INFOTECH 25-01

Brides de bobines

INFOTECH 25-01

Coil brackets

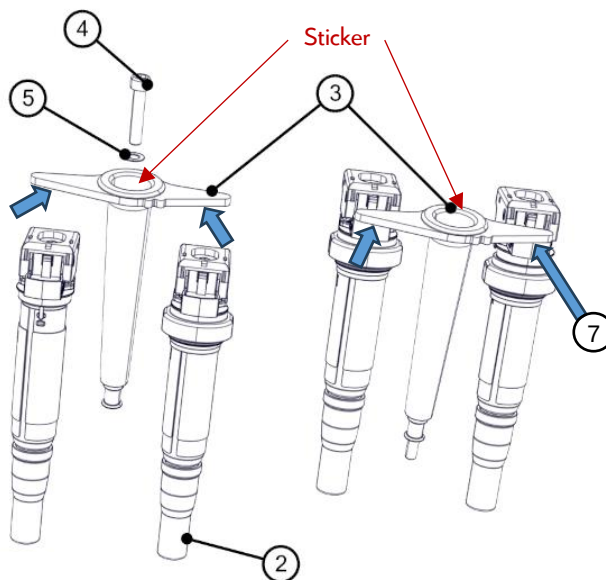
Afin d'éviter que les bobines de votre C3Rally2 sortent de leur logement, un système de maintien des bobines est désormais disponible auprès de Racing Shop.

- ☐ Coller de la mousse adhésive (rep. 7, flèches bleues) sous les ailes des brides afin d'éviter tout mouvement des bobines.
- ☐ Positionner les brides (rep. 3) dans les deux puits de couvre culasse et fixer les à l'aide des vis (rep. 4) et rondelles (rep. 5) qui remplacent les vis d'origine.
- ☐ Afin d'éviter l'accumulation d'eau dans ces brides, nous recommandons de coller du sticker (type 3M) sur la partie cylindrique.
- ☐ Il est toujours impératif de démonter les bobines après chaque rallye et de nettoyer les puits de bougies pour éviter la corrosion des éléments d'allumage.

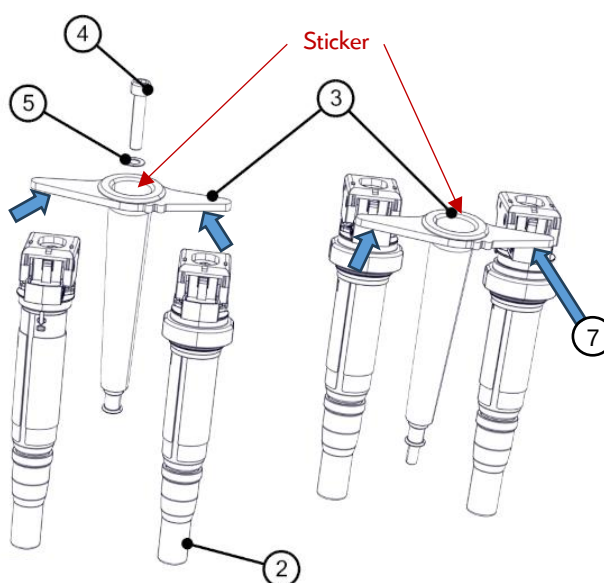
In order to prevent the coils C3Rally2 from coming out from the spark plug, a maintaining system is now available at Racing Shop.

- ☐ Stick adhesive foam (item 7, blue arrows) under the bracket wings to prevent any movement of the coils.
- ☐ Position the brackets (item 3) in the two cylinder head cover wells and fix them using the screws (item 4) and washers (item 5) which replace the original screws.
- ☐ To prevent water from accumulating in these brackets, we recommend putting a sticker (type 3M) on the cylindrical part.
- ☐ It is still imperative to dismantle the coils after each rally and clean the spark plug wells to avoid corrosion of the ignition components.

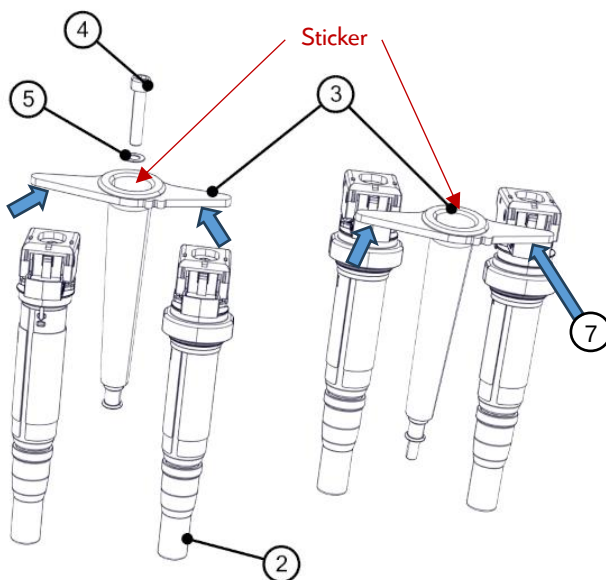
Para evitar que las bobinas de su C3 Rally2 se salgan de su compartimento, ahora está disponible en Racing Shop un sistema de mantenimiento de bobinas.

- ☐ Pegue espuma adhesiva (ref. 7, flechas azules) debajo de las alas de la brida para evitar cualquier movimiento de las bobinas.
- ☐ Colocar las bridas (ref. 3) en los dos huecos de la tapa de la culata y fijarlas con los tornillos (ref. 4) y las arandelas (ref. 5) que sustituyen a los tornillos originales.
- ☐ Para evitar que se acumule agua en las bridas, recomendamos pegar una pegatina (tipo 3M) en la parte cilíndrica.
- ☐ Siempre es imprescindible desmontar las bobinas después de cada rally y limpiar los pozos de las bujías para evitar la corrosión de los elementos de encendido.
